（仮称）つがる西洋上風力発電事業
環 境 影 響 評 価 方 法 書
補 足 説 明 資 料

平成30年12月

日本風力開発株式会社

風力部会 補足説明資料 目 次

図 25-1 水質（浮遊物質（SS））予測の手順

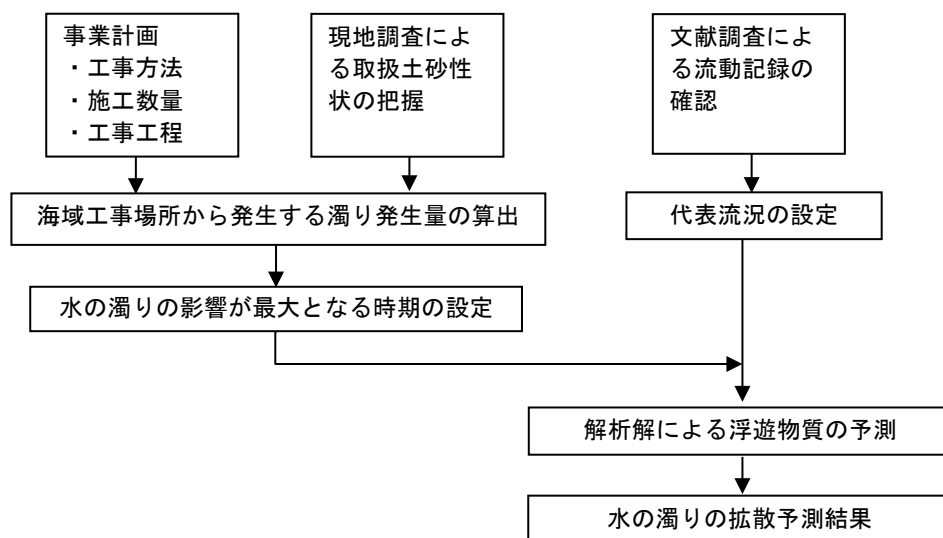
p330の「6. 予測の基本的手法」に関して、利用予定の「既存の流況測定結果」の内容、「拡散予測計算」の手法を示してください。

現時点で、拡散予測計算については「港湾工事における濁り影響予測の手引き」（国土交通省港湾局、平成 16 年）（以下、「濁り予測の手引き」という。）に基づき、岩井の解による計算手法を用いる予定です。

1. 予測手法（例）

〔「1/5 万現存植生図（青森県）」のGISデータ（環境省HP、閲覧：平成30年5月）より作成〕
 図 30(1) 現存植生図（第2 - 5回植生調査 修正版）

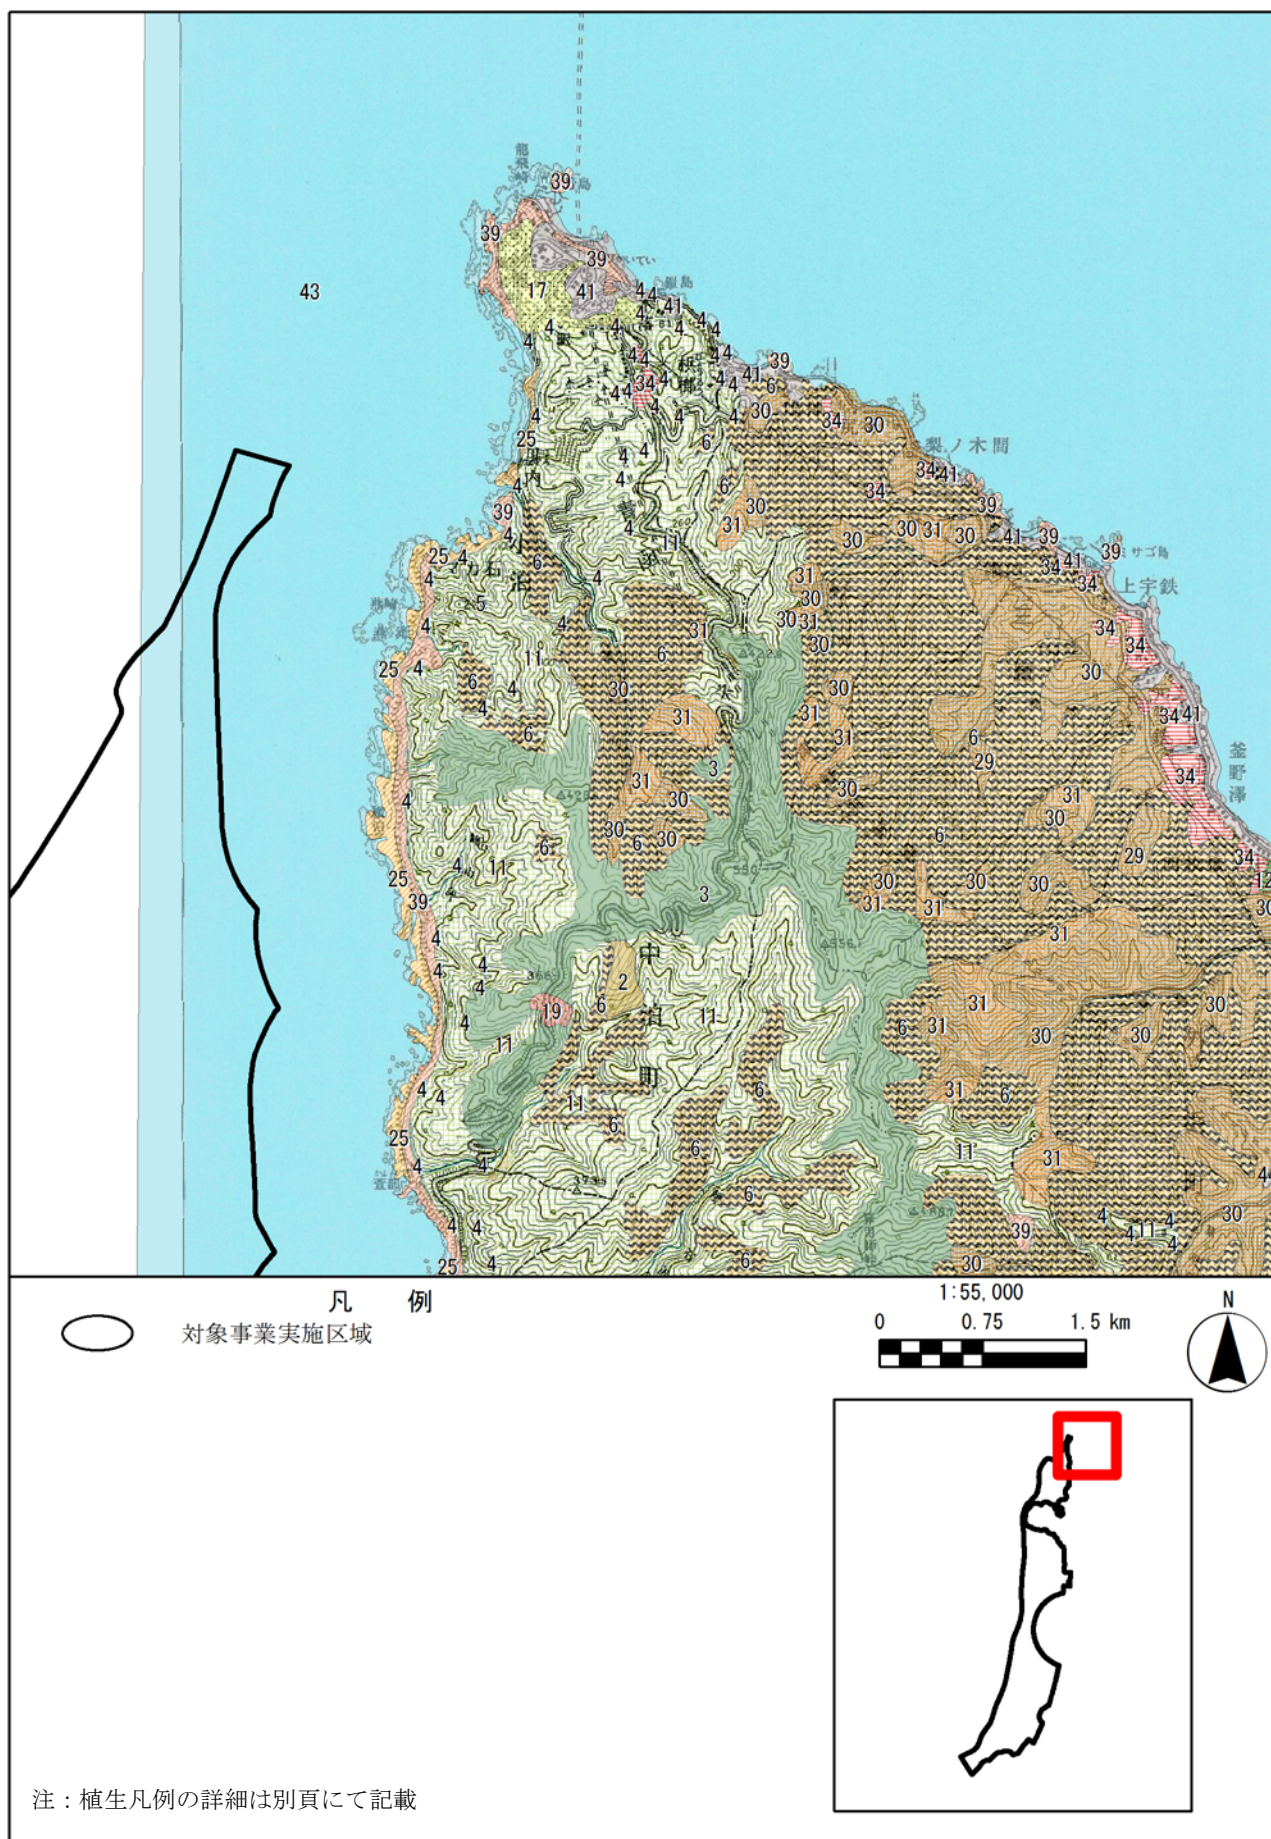
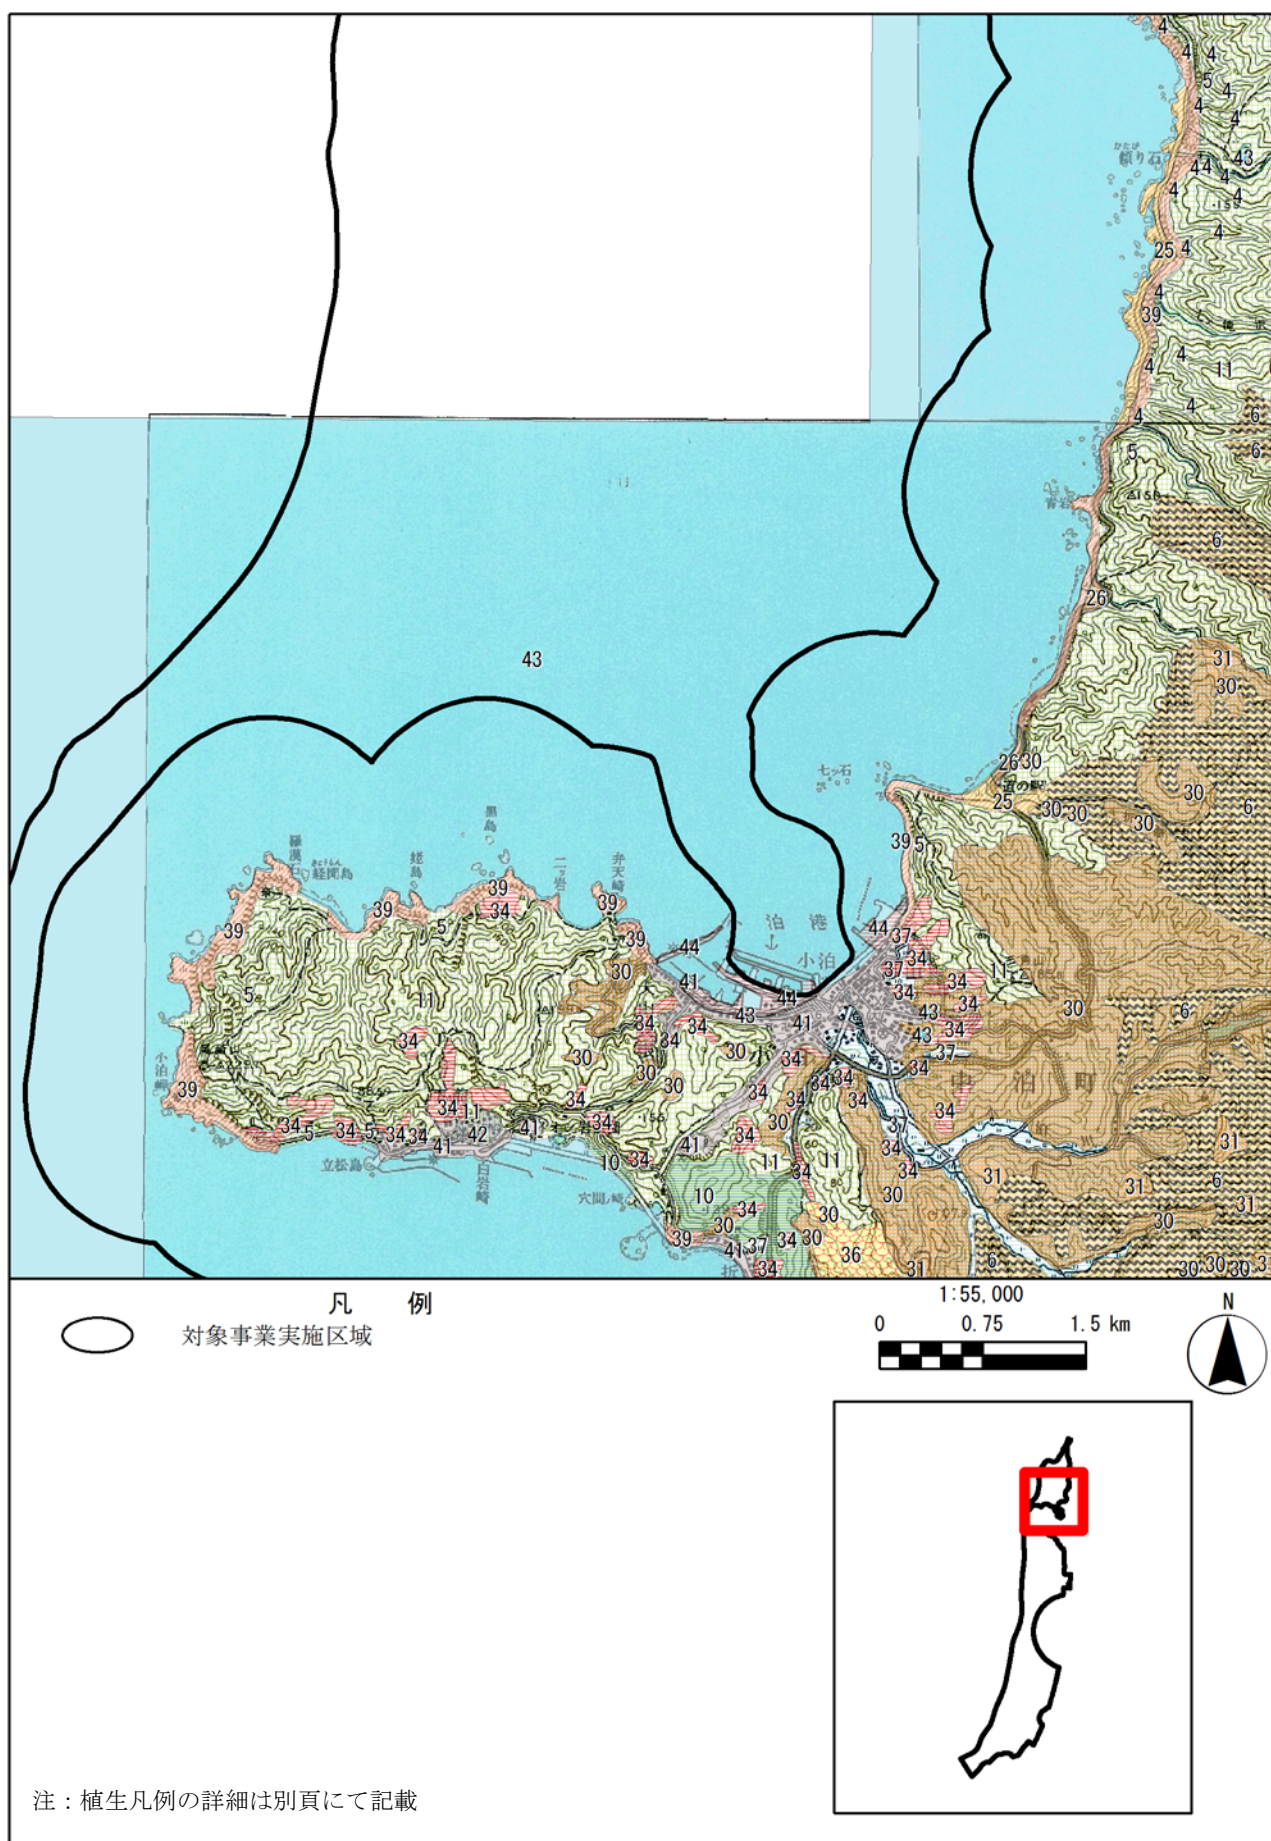
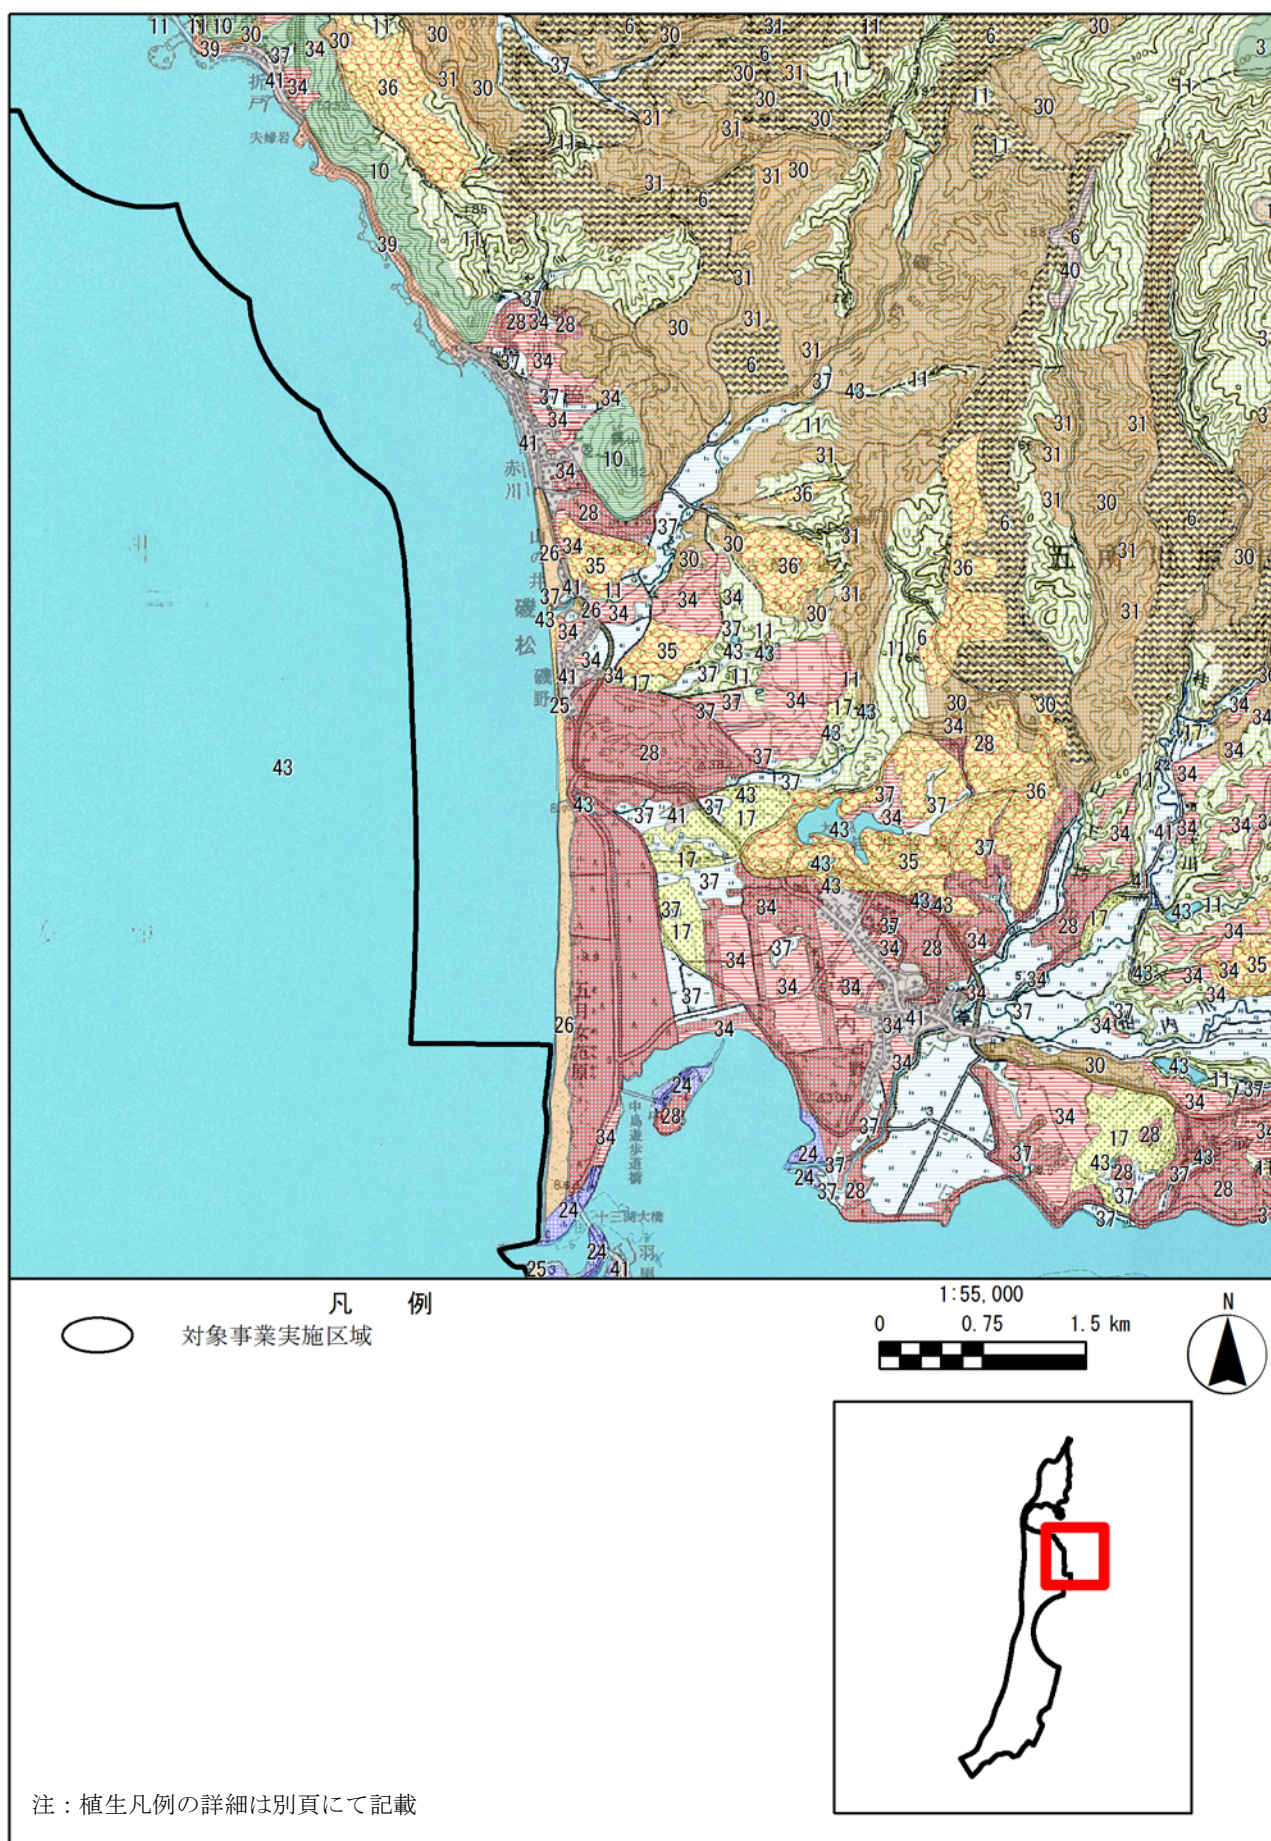
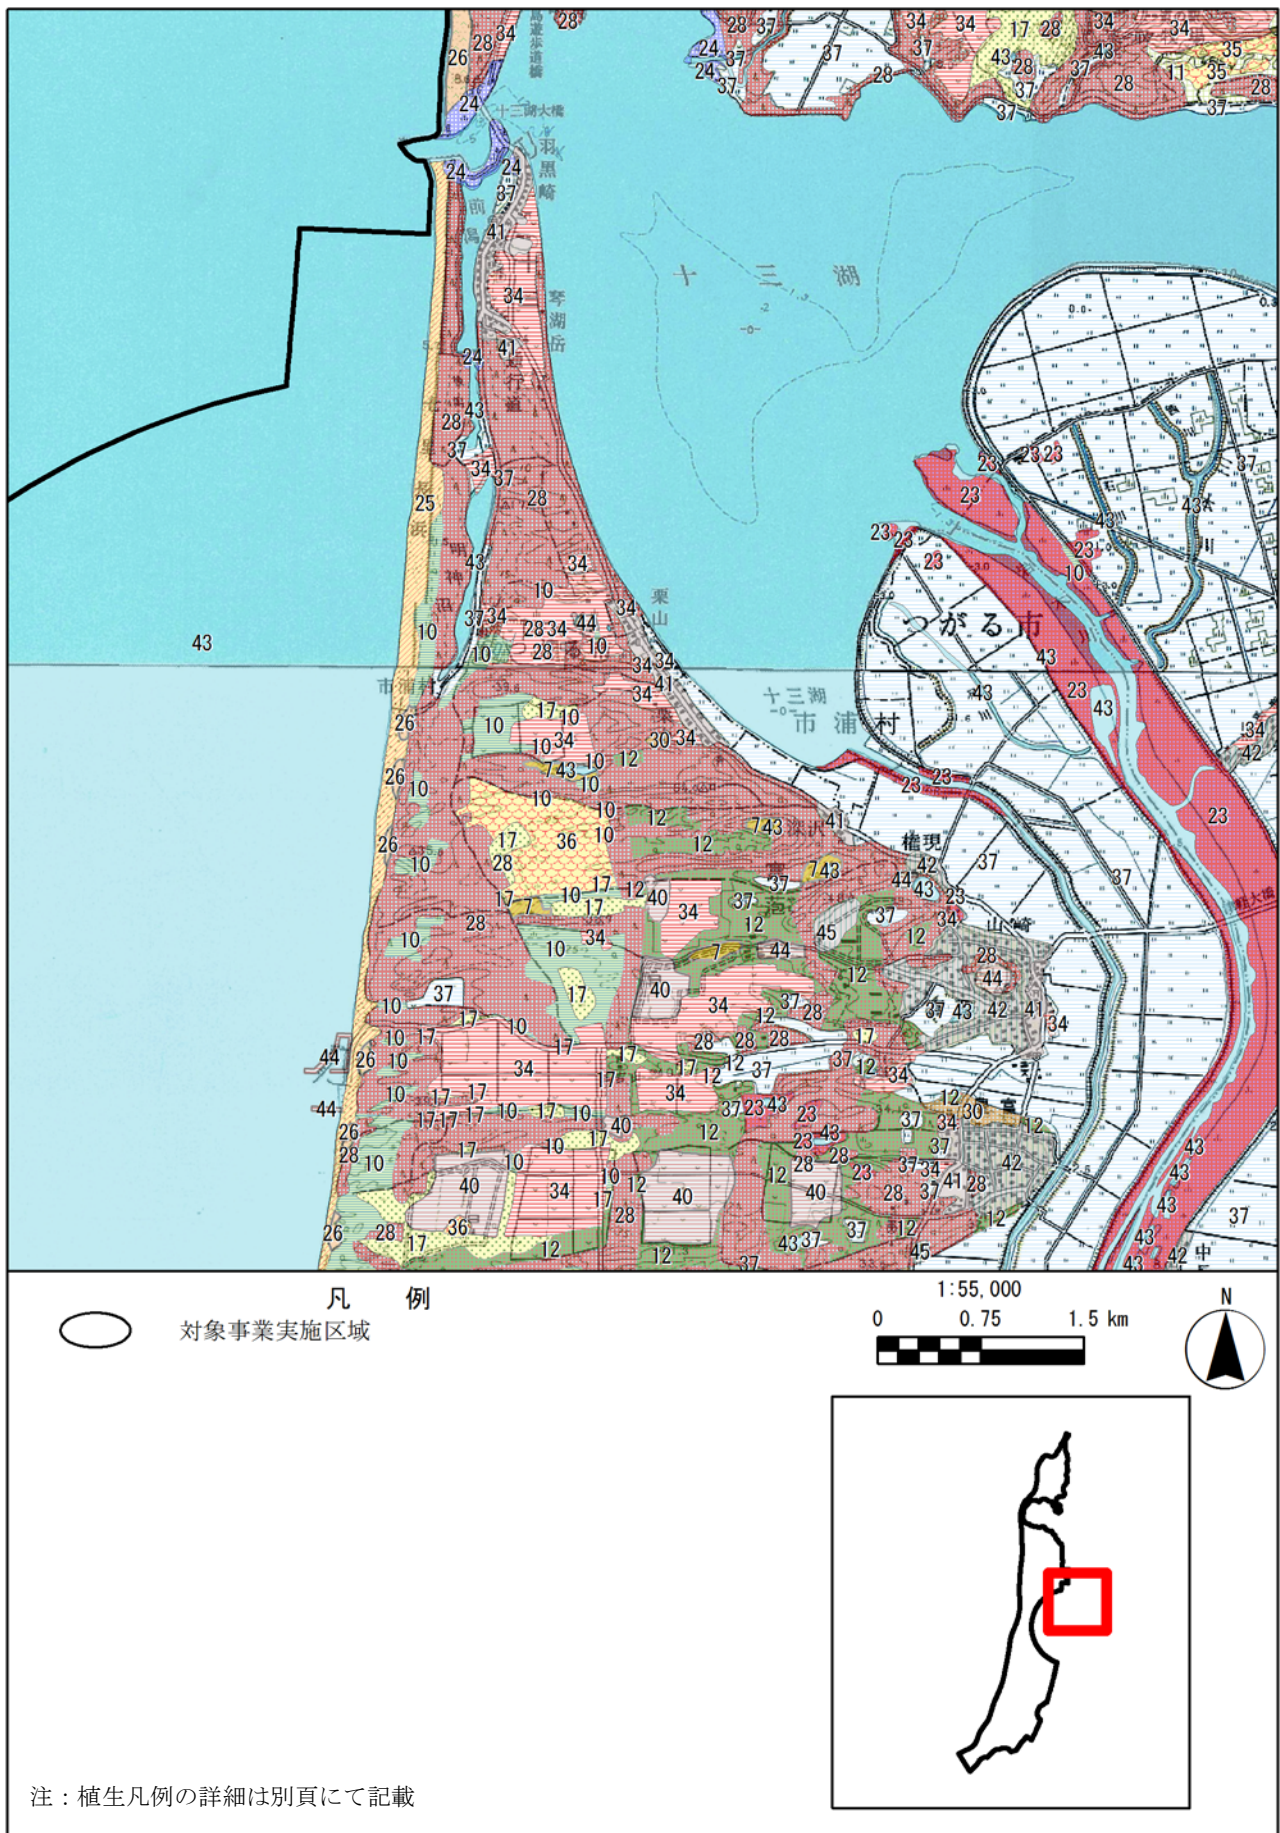
方法書（p94－104）には植生図の第2～5回及び第6～7回両方記載されている。まず方法書p103にヤブツバキクラス域代償植生と書かれているが、当該植生はこの地域には存在せず、ブナクラス域代償植生である。p104に記載されている植生図についても誤りである。

また、変電所の位置の植生は、方法書p97を見ると塩沼池植生という自然度10の干潟の植生となっている。生態系においても重要な場所であるため注意してほしい。

御指摘を踏まえ、方法書に記載した植生図を図30のとおり修正しました。

また、変電所の位置については案の段階であり、今後の地権者との協議の上で決定する見込みですが、構造物の安定性等が確保できる場所を選定する予定であり、塩沼池とは異なる環境になると考えております。
